改善箇所説明図

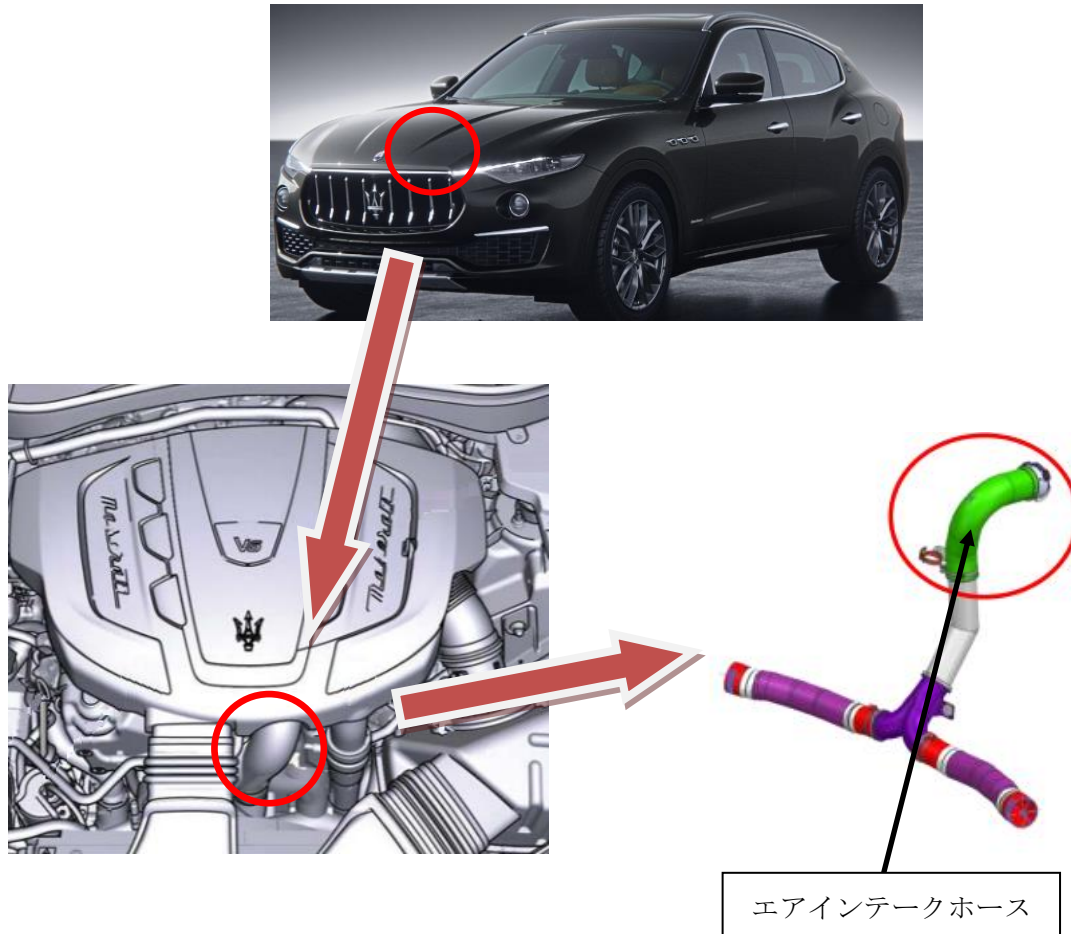
基準不適合箇所

エアインテークホースにおいて、ホースの材質が不適切なため、EGR に関連する酸の濃縮物の影響によりホースの強度が低下して亀裂が生ずることがある。そのため、エアインテークホースよりエアが漏れて異音が発生し、エンジン警告灯が点灯して、出力が低下するおそれがある。

改善の内容

全車両、エアインテークホースを対策品に交換する。
